Demande déposée le 03 mars 2025 - Complétée le :		N°DP 11076 25 00045
Par :	SAS GREENYELLOW	Surface de plancher : 18,60 m ²
Demeurant à :	10 Place de la joliette 13002 MARSEILLE	
Représenté par :	Mathieu CAMBET	Destination : Installation de 16 ombrières photovoltaïques et d'un poste de transformation sur le parking existant de Intermarché.
Pour :	Nouvelle construction	
Sur un terrain sis à :	Centre commercial O'Castel 211 Route de Villasavary 11400 CASTELNAUDARY	
Références cadastrales :	XA 38 – XA 20 – XA 19 – XA 22 – XA 21 XA 42

SYNTHESE DES DONNEES

**Type d'opération : Installation de 16 ombrières photovoltaïques
et un poste de transformation sur le parking d'Intermarché.**

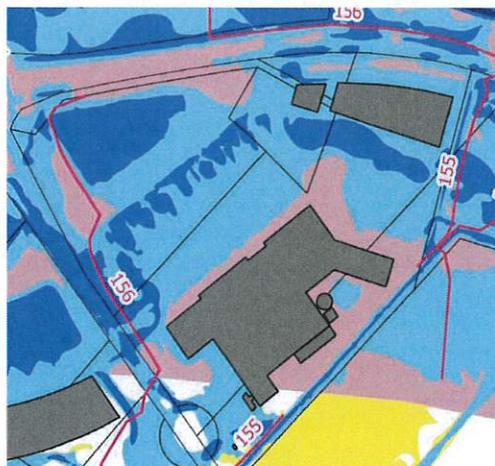
Un Porter à Connaissance a été émis aux maires le 19 juin 2024 afin de diffuser la nouvelle carte d'aléa à prendre en compte ainsi que les prescriptions à appliquer. Suivant cette cartographie, l'emprise du projet est située en zone inondable, elle est impactée par un aléa hydrogéomorphologique (zone rose), un aléa modéré (bleu clair) et un aléa fort (bleu foncé).

Le poste de transformation est implanté en zone d'aléa modéré (hauteur de submersion de 0 à 0,50m).

Le dossier devra attester que cet équipement sensible est soit étanche soit calé à au moins +0,50 m au dessus du terrain naturel.
